# MN8300 Ver1.05機能説明書

本紙は、MN8300 のバージョンアップに伴う変更内容、仕様変更、およびマニュアルの誤記修正を記載しています。

### ●「中継パフォーマンス設定」の追加（おまかせ設定時）

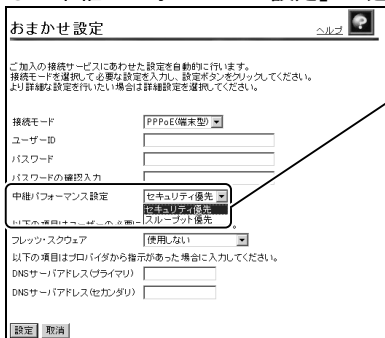
本装置の中継パフォーマンスを選択する項目が追加されています。

「セキュリティ優先」（セキュリティを確保した上で使用するモード）と、「スループット優先」（セキュリティ機能を全て外した状態で中継性能を重視するモード）のどちらかを選択します。

通常に使用する場合は、「セキュリティ優先」を選択します。
